Titel:		
AG-SB-2022-09-B-DE	Datum des Inkrafttretens: 07.10.2022	Kategorie:
Gültigkeit		A – Sicherheitskritisch B – Empfohlen C – Optional
Betroffene Fluggeräte: Alle Cavalon und Calidus mit einem Rotorkopf III	Betroffene Werknummern: Alle Cavalon und Calidus Modelle mit einem Rotorkopf III	
Auf das angegebene oder nachfolgende Problem wird im Wartungshandbuch Aircraft Maintenance Manual (AMM) in letztgültiger Ausgabe verwiesen.		Siehe AutoGyro Webseite
Dieses Formular ist eine Reaktion von AutoGyro auf ein bei Wartungsarbeiten gefundenes Problem, welches eine Eingrenzung oder Korrektur erfordert, bzw. Eine Service-Information über Flugzeugmodifikationen. Unterstützung erhalten Sie bei AutoGyro unter airworthiness@auto-gyro.com .

Grund und Überblick über das Service Bulletin (Ursache des Problems, falls bekannt)

Rotorkopf III

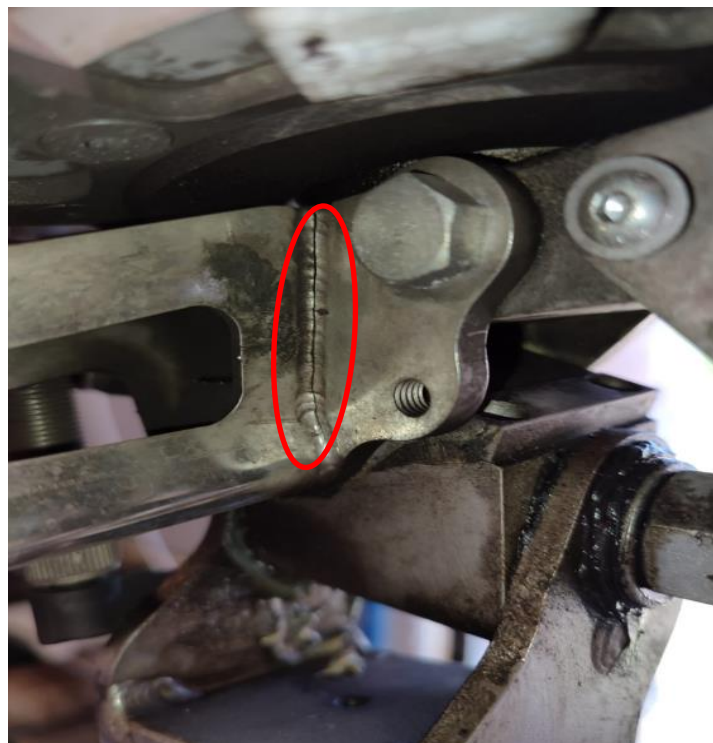
Die Vorflugkontrolle erfordert eine Kontrolle des Rotorkopfes. Piloten und Betreiber werden hiermit daran erinnert, dass diese Rotorkopfkontrolle auch eine Inspektion der Schweißnähte beinhaltet, die die Seitenplatte und den Hebel der Rollanlenkung verbinden, wie auf dem untenstehenden Bild zu sehen. Der Bereich ist visuell leicht prüfbar.

Der eingekreiste Bereich ist die zu inspizierende Rotorkopfbrücke.

Rotorkopfbrücke Rollanlenkung,
geschweißt, PN 43689
Sowohl die Innen- als auch die
Außenseite des Brackets
müssen geprüft werden.

Äußere Schweißnaht mit Anriss:
Bei einer Vorflugkontrolle erkennbar

Sollte ein Riss gefunden werden, so muss das betroffene Bauteil getauscht werden.

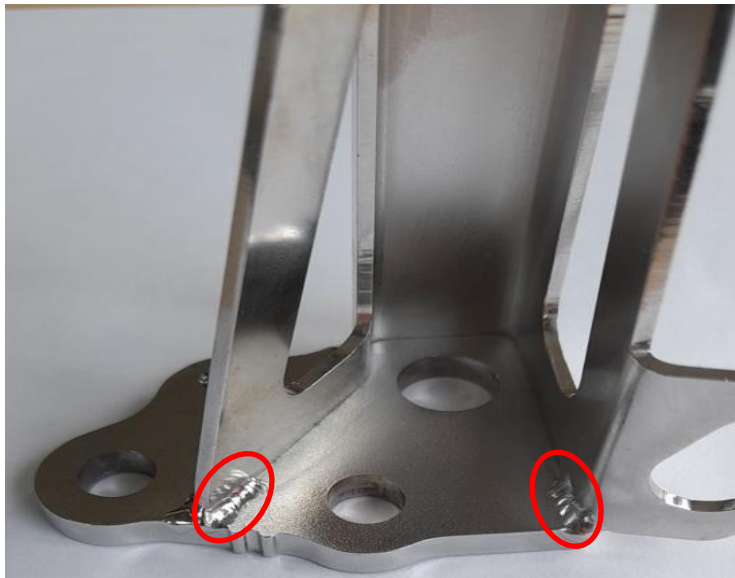
Es gibt zwei Generationen der Rotorkopf III Rollanlenkung. Die zweite Generation ist zusätzlich im oberen Bereich der inneren Nähte geschweißt (siehe Foto) und wurde 2019 eingeführt. Für diese Generation an Bauteilen gab es bislang keine Probleme.

Beachte: Die Bauteile sind mit einem Größenstempel versehen (21,5 and 22,5). Bei einem Austausch muss darauf geachtet werden, die korrekte Größe zu verbauen.
